감사원

통보

제 목 정관 아쿠아 드림파크 건축물 옥상층의 구조 안정성 미확보
소 관 기 관 부산광역시 기장군
조 치 기 관 부산광역시 기장군
내 용

옥상층 구조부재 중 사용성이 부족한 부재 현황

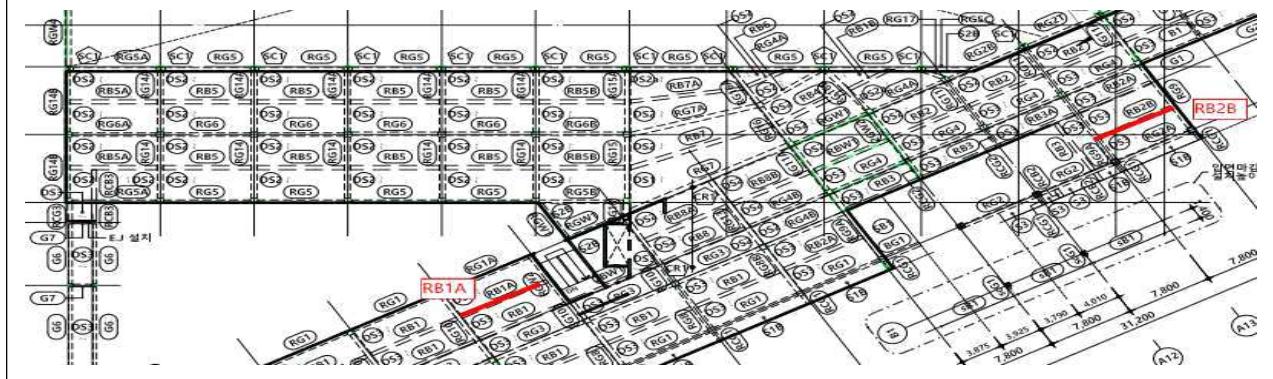
또한, 옥상층 RB1A에 위치한 보의 경우 [별표 2] “옥상층 구조부재 중 사용성이 부족한 부재 현황”과 같이 장기 처짐(재령 5년이 지난 시점의 처짐) 기준
허용치인 $35.42mm$ 를 초과하여 $40.96mm$ 의 처짐이 발생할 것으로 나타나는 등 옥상층
일부 보의 사용성(장기 처짐)이 허용치를 상회하였다.

부재 종류	위치	단기 처짐 ¹⁾		장기 처짐 ¹⁾		비고
		처짐	허용 처짐	처짐	허용 처짐	
보	RB1A	3.58	23.61	40.96	35.42	단기 처짐은 허용치 이내이나 장기 처짐은 허용치 상회 ²⁾
	RB2B	3.68	21.67	44.63	32.50

2. 국토안전관리원은 관리주체의 지속적인 확인이 필요한 수준으로 판단하여 지속적인 관리가 필요한 상태임
자료: 국토안전관리원 제출자료 재구성
